关于危险货物运输的建议书

试验和标准手册

第六修订版

修正 1

图 38.3.4.1: 小型电池组(小于 12.0 千克)最低限度最大加速度与质量的关系

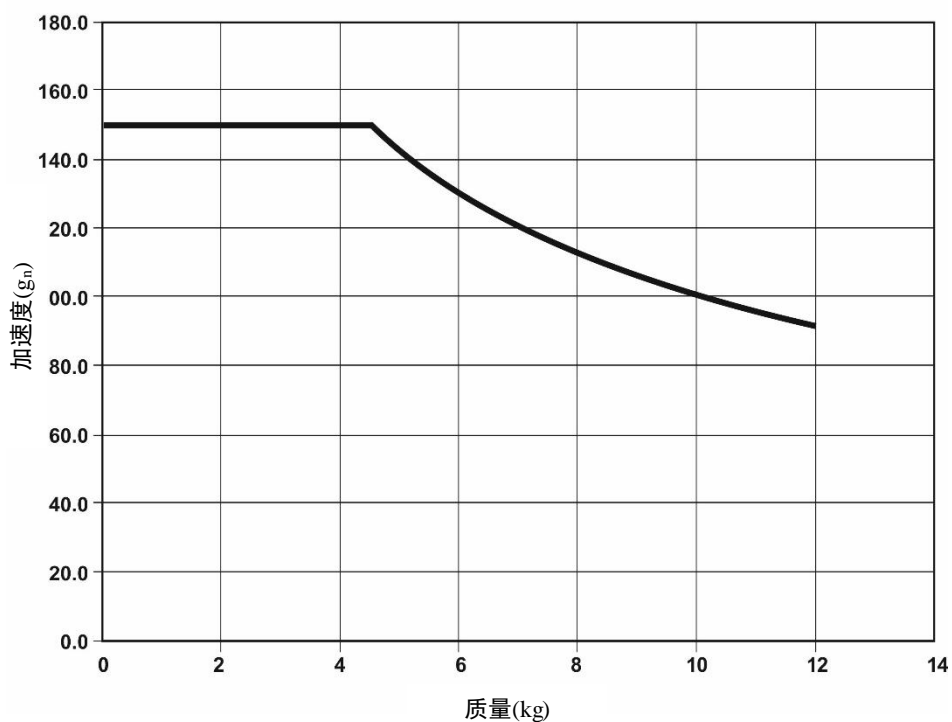
每个电池须经受的正弦波冲击的最大加速度取决于电池组的质量。小型电池组的脉冲持续时间 6 毫秒，大型电池组的脉冲持续时间 11 毫秒。以下公式用于计算合适的最低限度最大加速度。

电池组	最低限度最大加速度	脉冲持续时间
小型电池组	$150g_n$ 或公式计算 加速度(g_n) = $\sqrt{\frac{100850}{\text{质量}^a}}$	6 毫秒
	取数值较小者	
大型电池组	$50g_n$ 或公式计算结果 加速度(g_n) = $\sqrt{\frac{30000}{\text{质量}^a}}$	11 毫秒
	取数值较小者

最低限度最大加速度与质量的关系，小型电池组见图 38.3.4.1，大型电池组见图 38.3.4.2。

图 39.1(a)

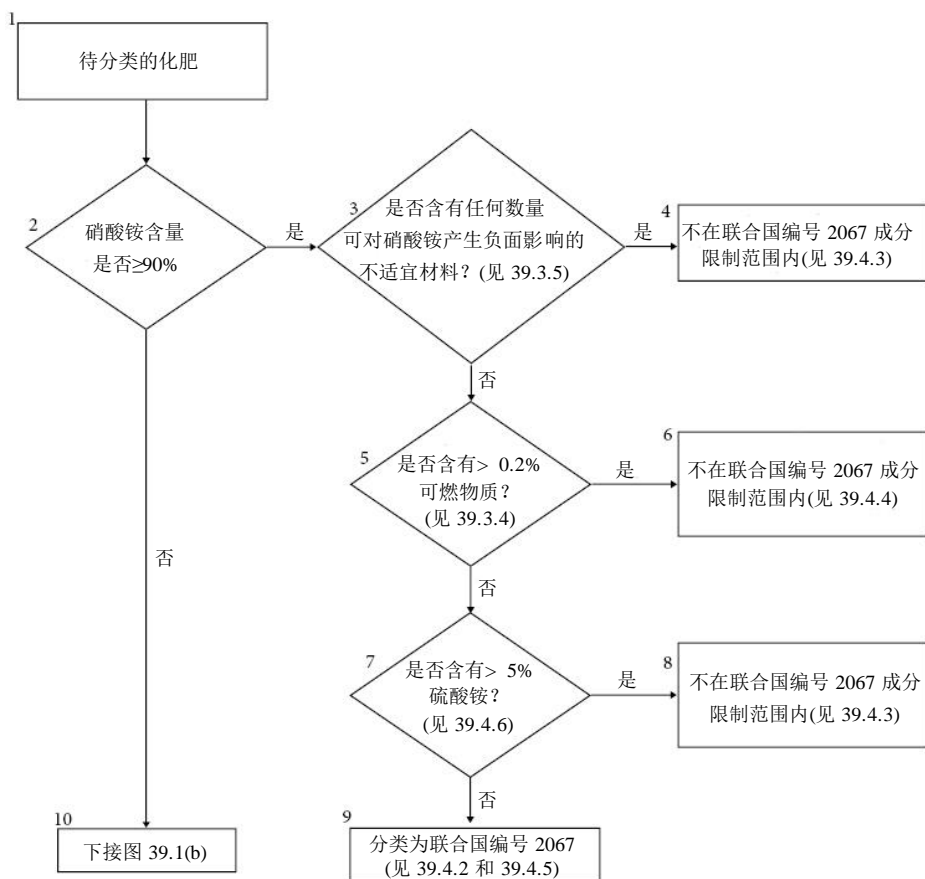
39.5.1 硝酸铵基化肥应按照如下流程图进行分类。

图 A7.10'' 。

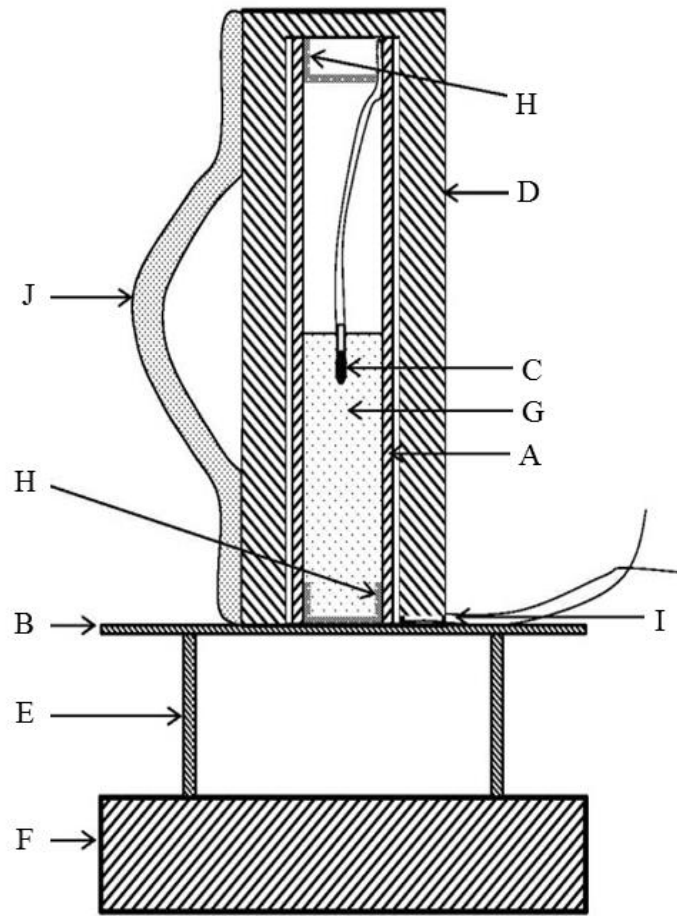
新增第 2 节如下：

2.3.2 验证板置于支撑环上。纤维板试样管上如有硬纸板或纸板顶盘、顶帽或顶塞, 应先将其取下, 将电点火器插入待试烟火物质顶部, 直观约深 10 毫米。然后将硬纸板或纸板顶盘、顶帽或顶塞插入或插回, 以此将点火器固定在纤维板试样管中。引线沿侧壁弯折向下直至底部, 再向外弯折伸出。试样管垂直放置在验证板中心。钢套套在纤维板试样管上。点火器引线穿过钢套底边刻槽, 准备接至点火电路接线装置。最后, 校正钢套与验证板相对位置, 使二者的中心与钢环的中心对齐。图 A7.10 是试验装置的一个示例。试样管的硬纸板或纸板底盘、底塞或底帽应放置正确, 以避免在验证板与待试物质底部之间形成气隙。
